工程指示編號：EI / 5309 / 23

修改版次： E

工程名稱：將軍澳日出康城 11

工程項目：趙門 大貨地盆用鋁背板 增加 V-cut 位置

名稱	牆身板	制圖	WYY	2022-03-07	修改	▲	W.E.X	20221021
材料	3mm厚鋁板	復核			日期			
顏色	ECD3X10099S-JF2	批准			圖號	J858-SD-AP01

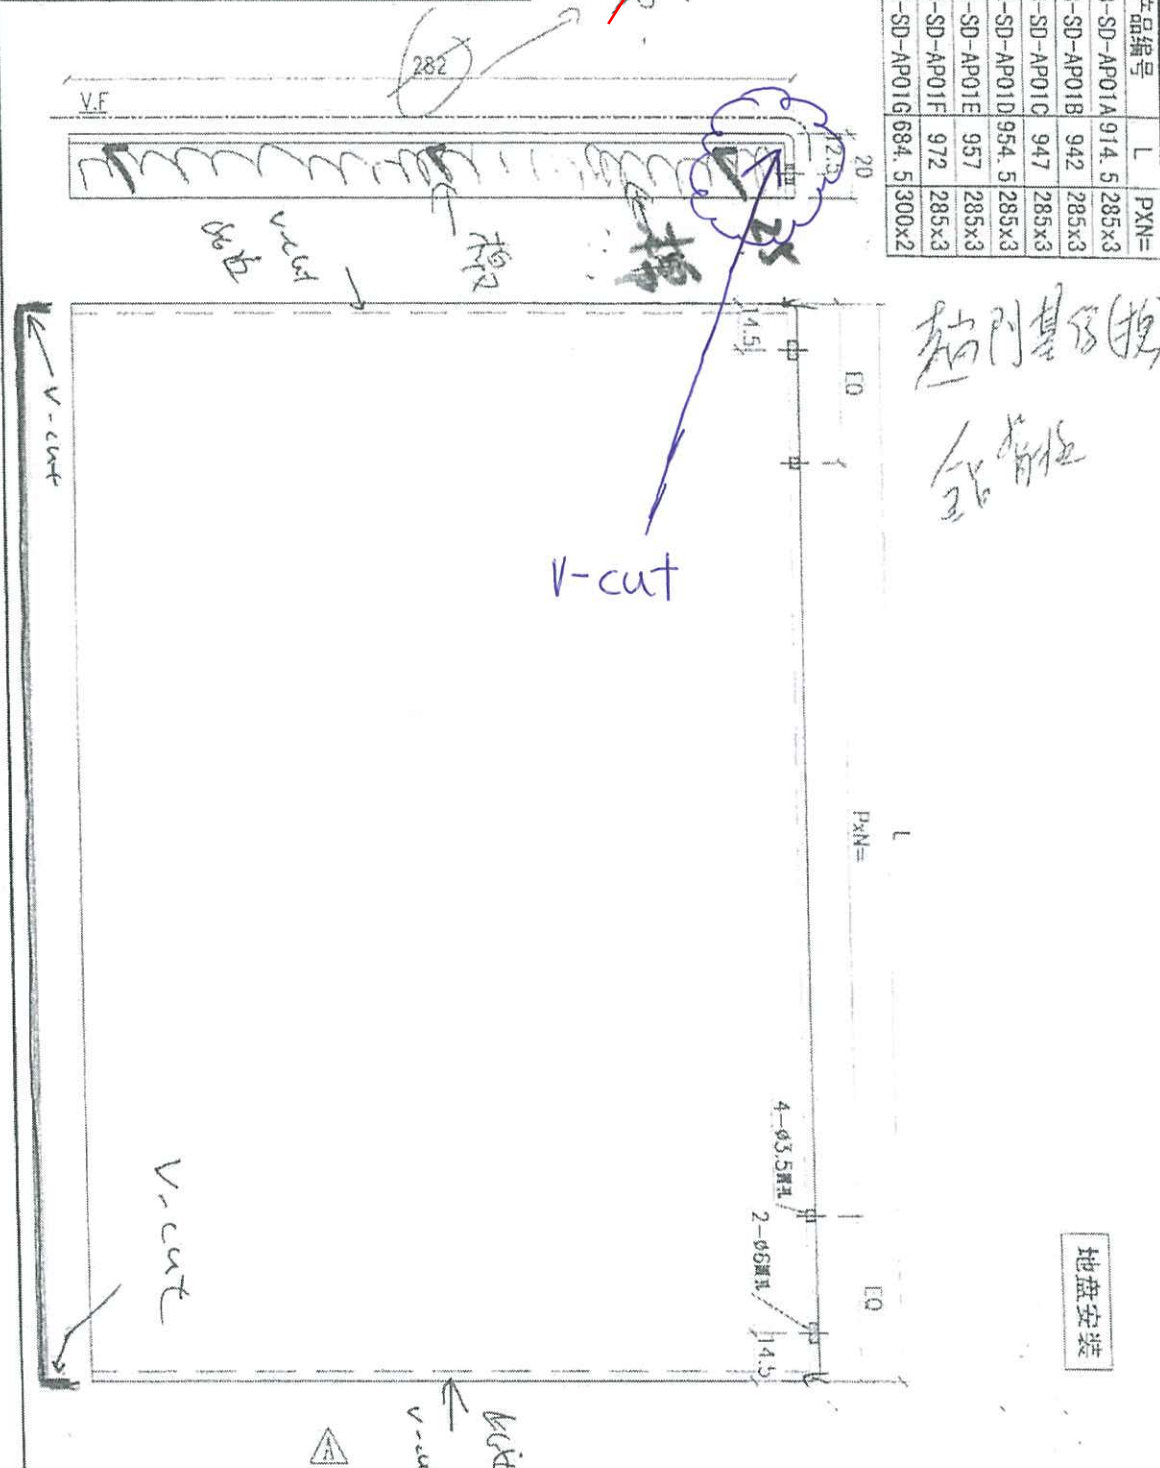
→ E 版：鋁背板 SD-AP01：增加 V-cut 位置

E版：接受SD-AP01 高度因V-cut 而縮短3mm

因v-cut 縮減3mm

287mm有預長。
無問題，可接受少3mm

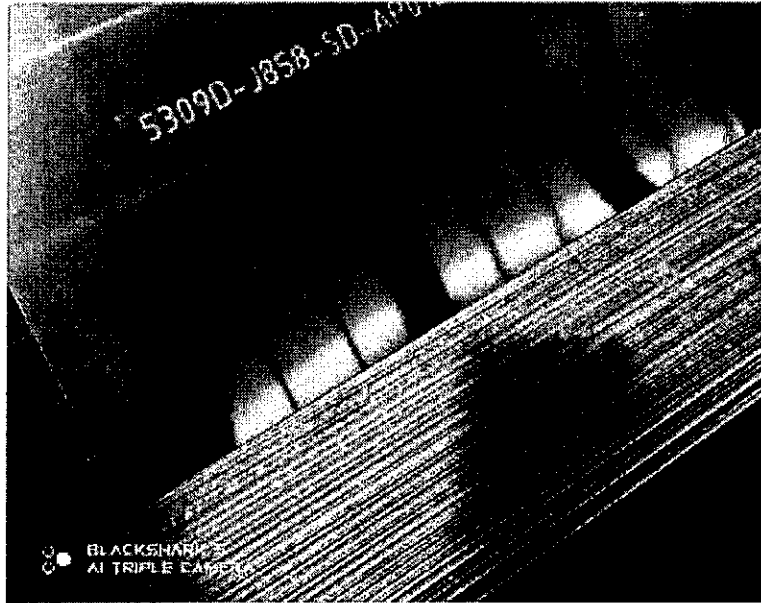
开V与不开完折弯料尺寸不一样的，差几个mm

少3mm

出个B给我，这几个图号接受少3mm
